Mémoire en réponse à l'avis de la MRAE

Projet photovoltaïque au sol de Garchizy (58)

« SOLEIL DE NEVERS »

N° : BFC-2025-004111/AP | Avis délibéré du 26 août 2025

Figure 1 : Plan de masse du projet - EI partie IV-9

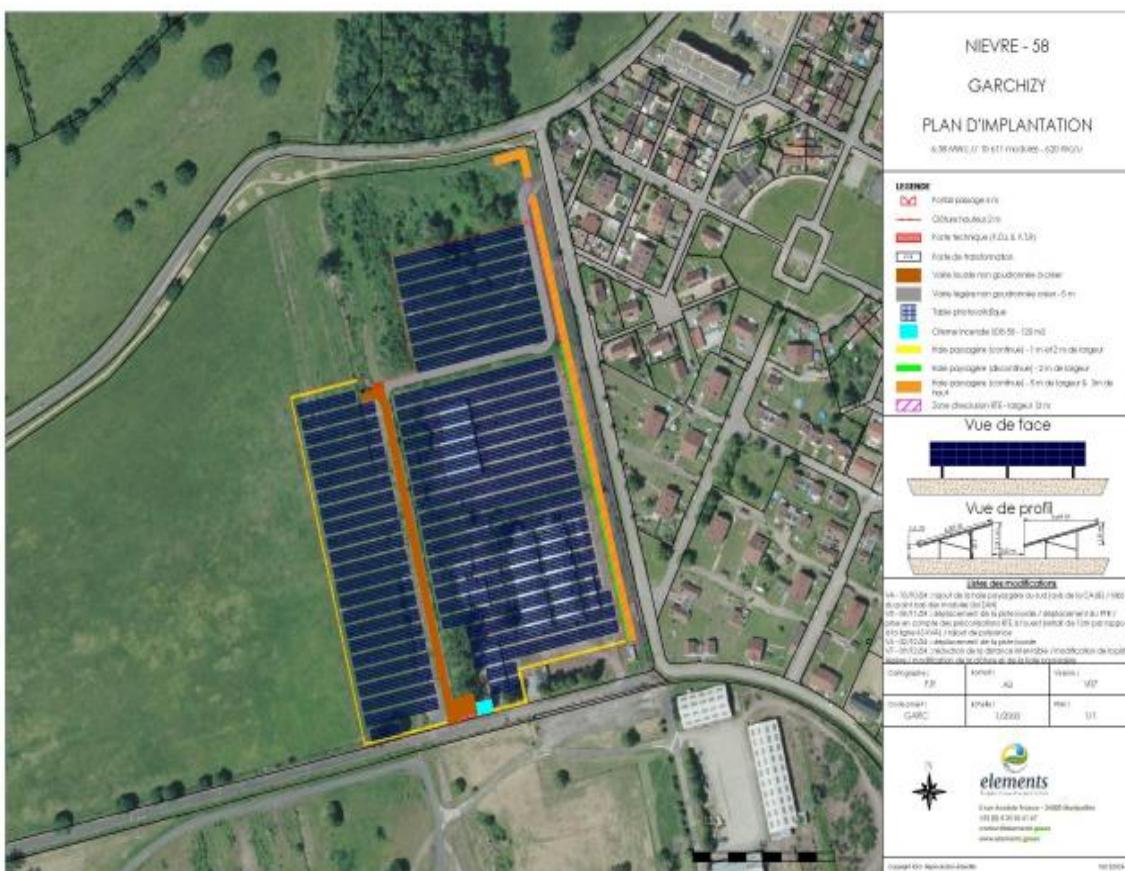
Peu de photomontages ont été réalisés depuis le lotissement et depuis la rue Georges Merat, ne permettant pas de juger de l'insertion paysagère du parc photovoltaïque.
